## **Additif 104 – Règlement n° 105**

### **Révision 2 – Amendement 3**

### **Prescriptions uniformes relatives à l'homologation des véhicules destinés au transport des marchandises dangereuses en ce qui concerne leurs caractéristiques particulières de construction**

5.1.1.2.2 Protection supplémentaire

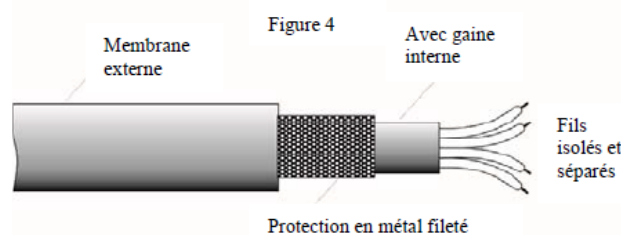
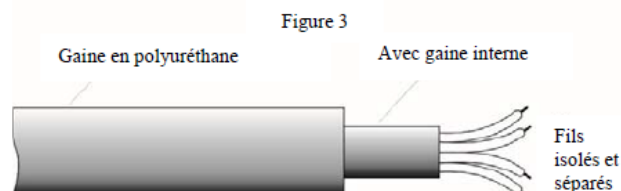
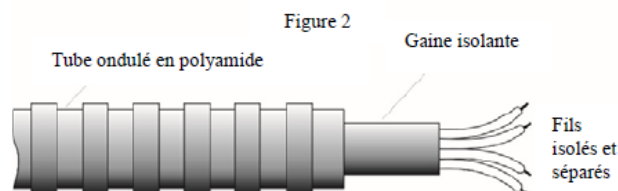
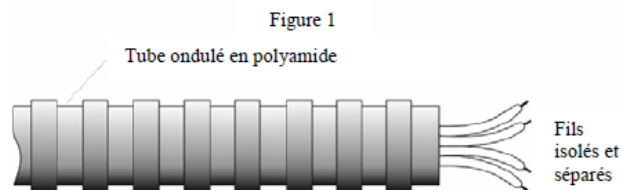
Les câbles situés à l'arrière de la cabine de conduite et sur les remorques doivent en outre être protégés de façon à réduire au minimum les risques d'inflammation ou de court-circuit accidentels en cas de choc ou de déformation.

Cette protection supplémentaire doit être adaptée aux conditions normales d'utilisation du véhicule.

Elle est assurée lorsqu'on utilise des câbles multifilaires conformes à la norme ISO 14572:2011 ou correspondant à l'un des exemples donnés dans les figures 1 à 4 ci-après, ou toute autre configuration offrant une protection comparable.
